Progetto per la realizzazione di impianto eolico denominato "Poggio alle Pancole" Comune di Lajatico (PI).
 Codice della procedura 7874 data di avvio 4-1-2022.

Progetto per la realizzazione di un impianto eolico, denominato "Poggio alle Pancole", costituito da n. 7 aerogeneratori, per una potenza complessiva pari a 42 MW, e delle rispettive opere di connessione alla RTN, da realizzarsi nel Comune di Lajatico (PI). Cod procedura 7874

OSSERVAZIONI – ALLEGATO 3

DOC 1

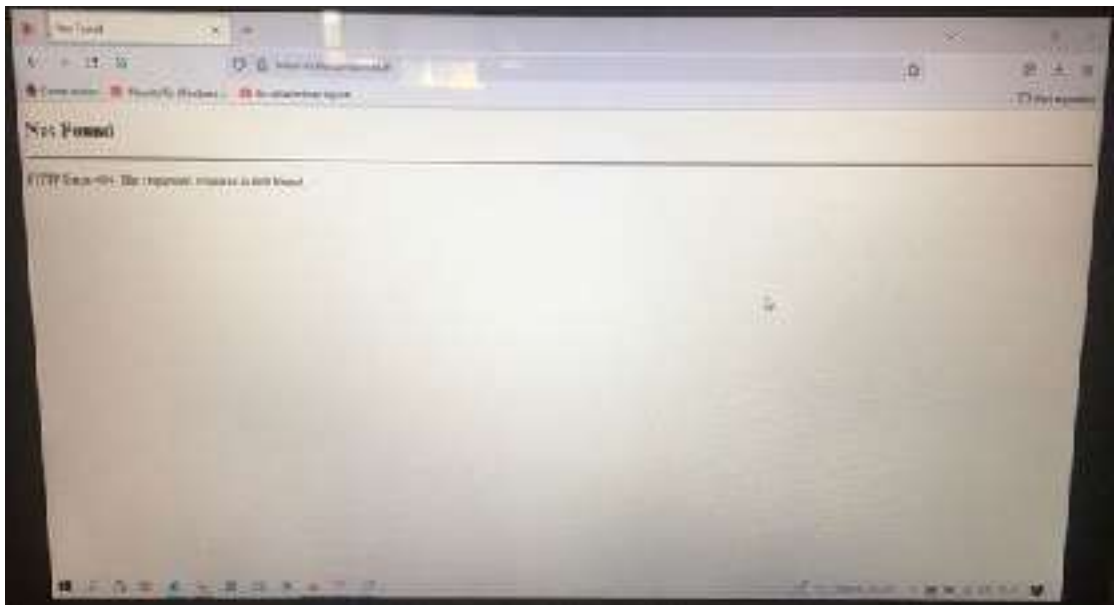
Preliminarmente, preme evidenziare che si riscontrano anomalie e scarsa trasparenza per l'accesso al sito web del MITE ove effettuare la pubblica consultazione della documentazione progettuale, a cominciare dall'AVVISO PUBBLICO che indica un link non funzionante (www.va.minambiente.it) (vedi **DOC. 1**).

IMPORTANZA STORICO CULTURALEE PAESAGGISTICA DELLE VISTE DALLA ROCCA DI PIETRACASSIA

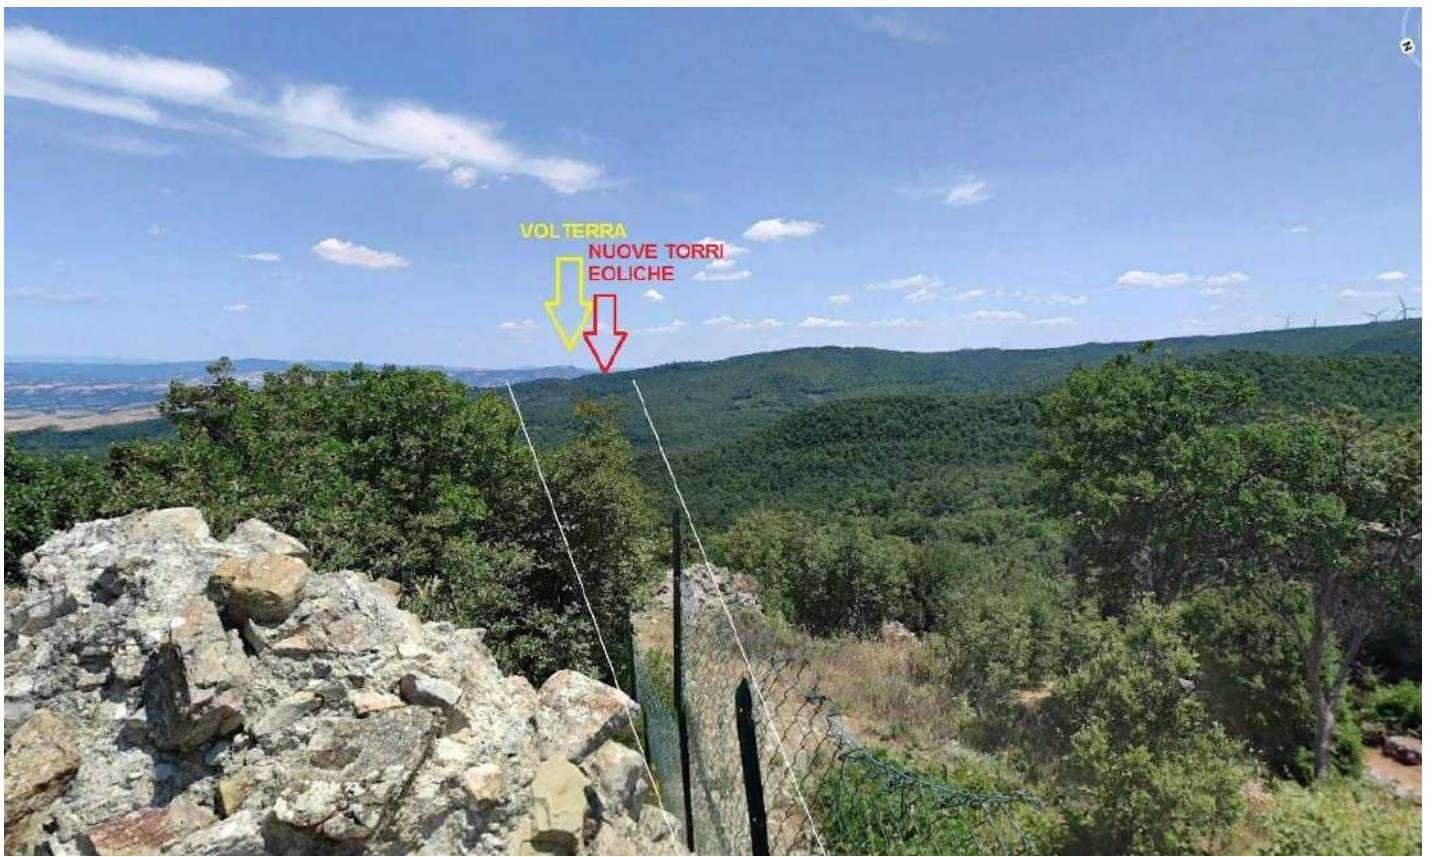
Esistono già alcuni parchi eolici in zona visibili dalla Rocca, il più vicino a sud-est a circa 4 chilometri, un altro a ovest a circa 6 km, ma per fortuna essi non impattano sulle direttrici principali di cui sopra.

Il progetto del nuovo parco eolico invece è posto proprio lungo la direttrice Rocca di Pietracassia – Volterra, e le prime torri eoliche sono site ad una distanza molto ridotta dalla Rocca (meno di 2 chilometri). La realizzazione del Parco potrebbe perciò distruggere per sempre la più importante direttrice visiva storica che ancora possiamo apprezzare, con grave, insipiente e irreparabile danno al paesaggio, alla storia e alla cultura del territorio.

Vista dalla Rocca di Pietracassia verso Volterra – il nuovo parco eolico andrebbe ad impattare proprio sulla direttrice, e posto a meno di 2 chilometri, impedirebbe la vista di Volterra dalla Rocca; il parco eolico esistente, visibile sulla destra, è posto tra 4 e 6 chilometri, ed è parzialmente nascosto da un colle più alto.

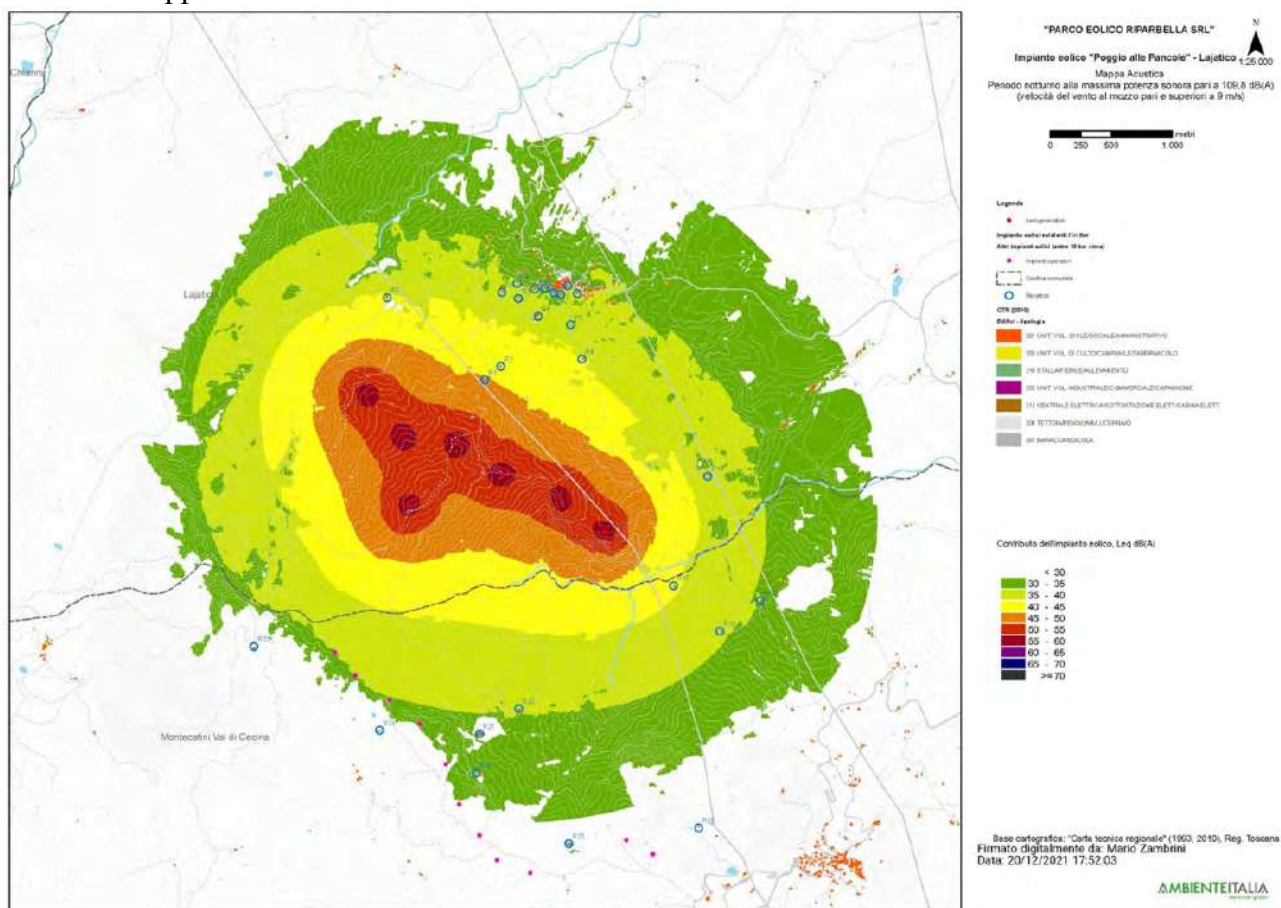
3. Nella valutazione del criterio differenziale a finestre chiuse si fa riferimento a un modello di facciata del fabbricato assolutamente non verosimile: il potere fonoisolante di un vetro 3 mm viene dichiarato 30 dB. Il potere fonoisolante di un vetro 3 mm, basta fare una veloce ricerca in letteratura, non supera i 25 dB e se ragioniamo di infisso nel suo complesso non siamo sopra i 20 dB. L'assunto della stanza 4 metri per 4 metri e volume 43 mc non è assolutamente cautelativo perché le camerette abitabili hanno superfici di calpestio inferiori ai 10 mq e volumi inferiori ai 30 mc. In ogni caso è pieno di stanze con superficie di calpestio inferiore ai 16 mq, basta una qualsiasi camera matrimoniale. La stima dell'indice dell'isolamento di facciata è quindi del tutto sovrastimata, quindi errata e porta a dichiarare che il livello di rumore ambientale a finestre chiuse è inferiore al limite di applicabilità sia di giorno che di notte. Ciò non è corretto e, in situazioni di bassa rumorosità residua come stimata/misurata dai tecnici, quando il differenziale si applica, SI SUPERA. Risulta evidente che senza l'assunto della valutazione errato dell'isolamento di facciata il criterio differenziale a finestre chiuse risulta superato.

4. L'osservazione ancora più cogente riguarda l'assunto dell'abbattimento di una parete a finestre aperte pari a 10 dB. 10 dB di abbattimento, prova qualsiasi misura che si possa fare in qualsiasi situazione, può andare bene in caso di parete molto grande, di importante R_w e con finestra piccola, inferiore al 5% della superficie finestrata. Già una stanza normalissima di una cameretta con finestra 1,2x1,4, mediante misura a 1 m dalla facciata in esterno e una all'interno con fonometro a 1 m dalla finestra aperta e oltre 1 m dalle altre superfici riflettenti microfoni a 1,5 m di altezza non presenta abbattimento del rumore superiore a 6 dB, a meno di non avere all'interno un ambiente sovraccarico di arredi solo fonoassorbenti in una condizione assolutamente non realistica. Se poi ci spostiamo a una camera con una banale porta finestra da 1,2mx2,4m si perde un ulteriore dB di abbattimento e in situazioni, che esistono tranquillamente, di infissi ampi (tipo 1,8x2,4 o 2x2,4 o anche oltre) si arriva a situazioni in cui l'unico abbattimento che offre la parete è la riduzione di 3 dB dati dai coefficienti di riflessione di facciata. Coefficiente di riflessione di facciata che, oltretutto, qui non risulta valutato.
